Coevorden, den 14. Juli 2014

Betrifft: optimierte patentierte kunststoff Gleitkamm

Cargo Floor B.V.
Coevorden, Die Niederlande

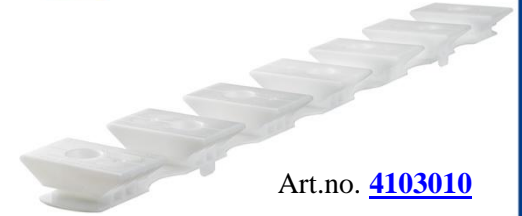
Vom sog. Sattelprinzip wurde Abschied genommen (dieses Prinzip bestand aus 1 oder 2 vertikale Lippen die über den Oberflansch des Quarträgers hinfielen). Die neuen Kämme sind versehen von 2 einseitig platzierten vertikalen Stopplippen welche dafür sorgen dass der Gleitkamm einfach ausgerichtet gegen dem Oberflansch der Quarträger zu positionieren ist.

Die Breite des Oberflanschs ist bei dieser neuen Ausführung des Gleitkämms kein Hindernis mehr und der Kamm passt damit auf jeder Typ Querträger.

Wenn es doch notwendig ist diesen Gleitkamm zentriert im Mitten von einem breiten Oberflansch des Quarträgers zu montieren dann kann man die 2 vertikalen Lippen wegbiegen oder entfernen.

Kunststoff Gleitkamm 7/112 Höhe 35mm. (Orange), Artikelnummer [4103009](#) (diese Artikelnummer gleich an der jetzigen Artikelnummer für den orangen Gleitkamm).

Kunststoff Gleitkamm 7/112, Höhe 32mm. (Weiß), Artikelnummer [4103010](#) (diese Artikelnummer gleich an der jetzigen Artikelnummer für den blauen Gleitkamm).
